SERVICE BULLETIN

Austausch der Schwimmer bei ROTAX® Motor Type 912 und 914 (Serie)

ATA System: 73-00-00 Kraftstoffsystem

Bild 1

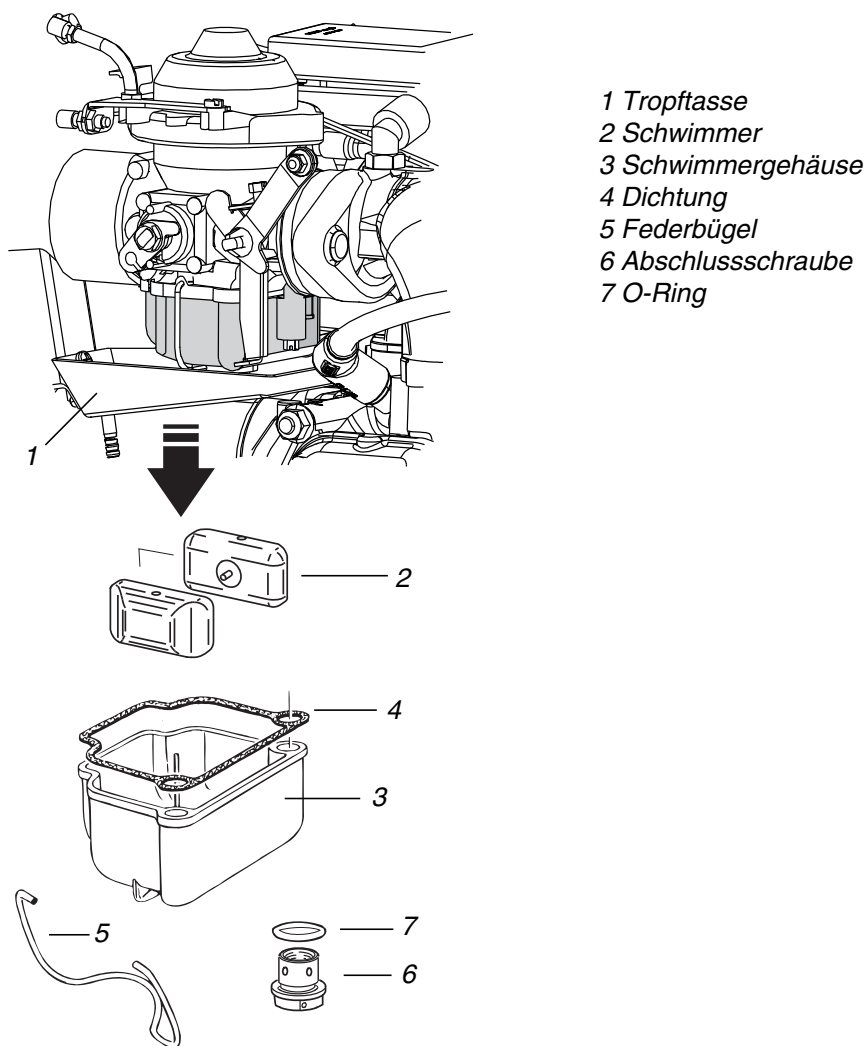
Schritt	Vorgehen
1	Tropftasse (1) abnehmen.
2	Sichtkontrolle des Vergasers und dessen Betätigungen.
3	Federbügel (5) öffnen bzw. bei ROTAX 914 Serie die Drahtsicherung entfernen und anschließend die Abschlusschraube (6) samt O-Ring (7) abschrauben.
4	Schwimmergehäuse (3) samt Dichtung (4) und die beiden Schwimmer (2) abnehmen.

Schritt	Vorgehen
1	Dichtung (4) der Schwimmergehäuse und bei ROTAX 914 Serie den O-Ring (7) erneuern.
2	Schwimmergehäuse (3) samt Dichtung (4) und die beiden Schwimmer (2) montieren.

Schritt	Vorgehen
3	Federbügel (5) schließen bzw. bei ROTAX 914 Serie Abschlusschraube (6) samt O-Ring (7) montieren und mit Drahtsicherung versehen. Anzugsdrehmoment der Abschlusschraube 5.5 Nm.
4	Tropftasse (1) bzw. Anbauteile gemäß Anweisung des Luftfahrzeugherstellers montieren.
